## **Préavis au Conseil communal**

Adoption du plan directeur localisé (PDL) « Les Croisettes »

Préavis n°5/2021

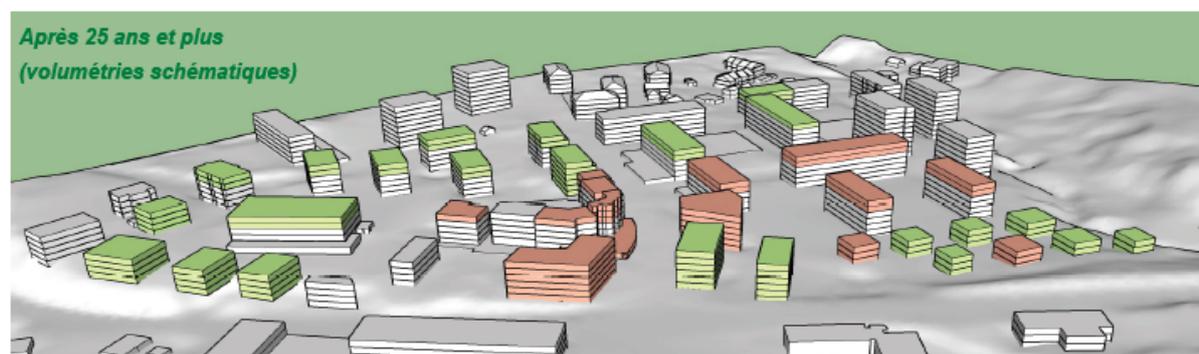
Les volumétries schématiques sont à ce titre trompeuses. L'objectif n'est donc pas atteint. La densification raisonnée du secteur étant nécessaire, je propose la possibilité de surélever les bâtiments Vaugueny 2-8 et 20 d'un étage.

<p><b>3. Mixité :</b> Une des attentes de la DP est l'augmentation de la mixité logements/emplois/commerce. C'est indispensable pour éviter la création d'une cité dortoir, pour améliorer la qualité de la vie en ville, réduire les déplacements, favoriser l'emploi et l'économie. Cette mixité n'est pas mise en avant par le PDL, qui axe l'essentiel sur le logement.</p>	<p>Le PDL prévoit, à 15 ans, la possibilité de créer 3'500 m<sup>2</sup> de surface de plancher destinés à accueillir des activités, ce qui représente 70 emplois supplémentaires et 13'000 m<sup>2</sup> destinés aux logements (260 habitants supplémentaires). A titre de comparaison, le nombre d'emplois actuel sur le site est d'environ 120, pour 1186 habitants. Le PDL prévoit donc d'améliorer la mixité. De plus, la proximité du Biopôle, qui offre des surfaces destinées exclusivement aux activités, explique le choix de ne pas considérablement augmenter les surfaces dédiées à l'activité à l'intérieur du périmètre du plan directeur localisé.</p>

Figure 4 : capacité d'accueil à 15 ans et à 25 ans. La phrase : « La proportion minimale de 15% d'activités sur l'entier du périmètre du PDL doit, entre autres, être respectée » a été modifiée, car jugée trop difficile à contrôler. D'autre part, les surfaces d'activités existantes doivent être maintenues (ajout en page 76).

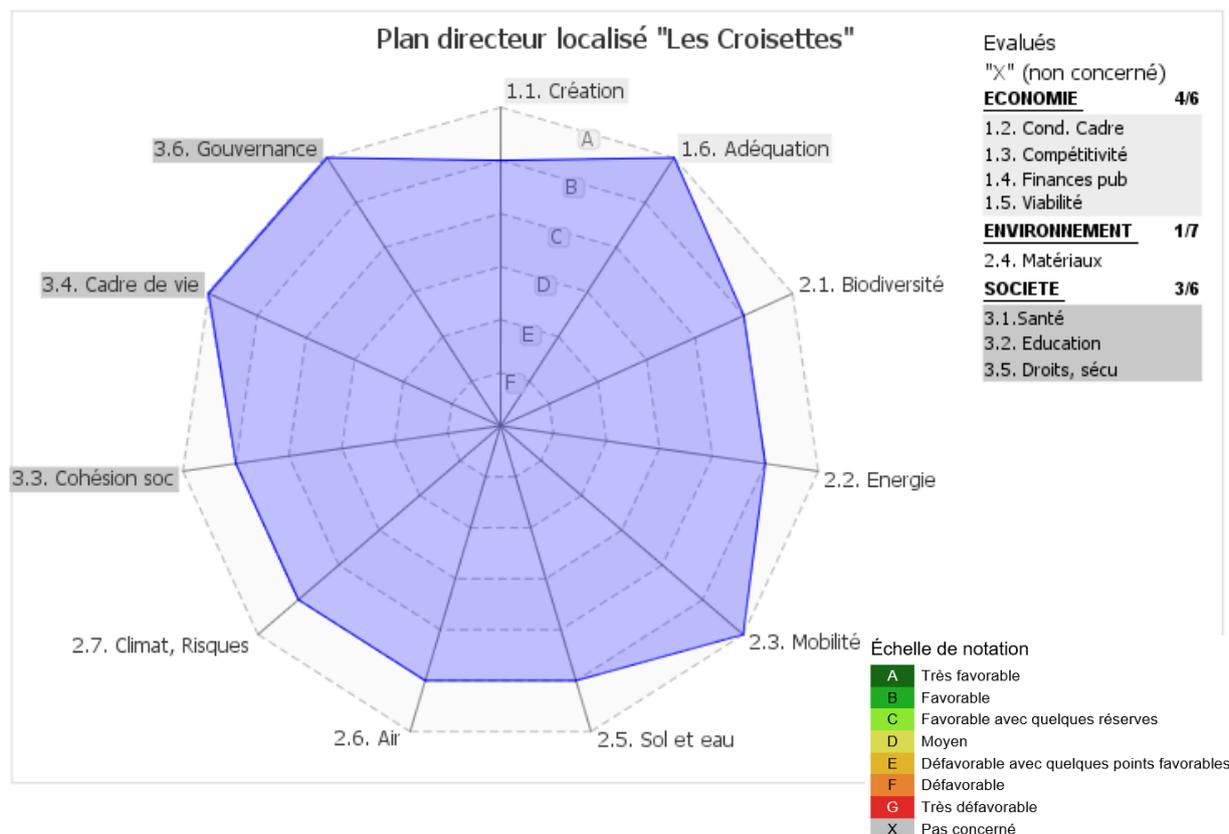
- Participation à la lutte contre le changement climatique. Les exemples (classiques d'aménagements) dans le dossier ont un caractère fortement minéralisé. L'image de synthèse de l'aménagement des Croisettes (p. 69) montre en particulier un caractère trop minéral et peu adapté aux enjeux actuels.

Il est indispensable que la dés-imperméabilisation des sols et une arborisation permettant de réguler le microclimat local fassent partie des principes de ces aménagements. Les principes mentionnés dans le rapport (P 4.1. et P 4.6) doivent être renforcés sur ces points :

Suite aux remarques formulées lors de la consultation publique, le PDL a été complété selon les réponses formulées ci-dessus. Les modifications apportées sont visibles en rouge dans le texte. D'autre part, des exemples illustrant plus précisément la végétalisation souhaitée pour les futurs projets d'aménagements ont été ajoutés en pages 68 et 69.

En page 100, la phrase suivante a été ajoutée : *Les horizons seront réévalués en fonction des besoins liés à la croissance démographique et au développement des activités. Un rééquilibrage entre secteurs est possible en fonction des volontés des propriétaires.* Cette phrase permet une flexibilité en fonction des volontés réelles des propriétaires et permet d'accorder exceptionnellement des droits à bâtir supplémentaires par rapport aux besoins à 15 ans, pour autant que cela permette de concrétiser des objectifs du PDL en améliorant sensiblement la qualité du site.
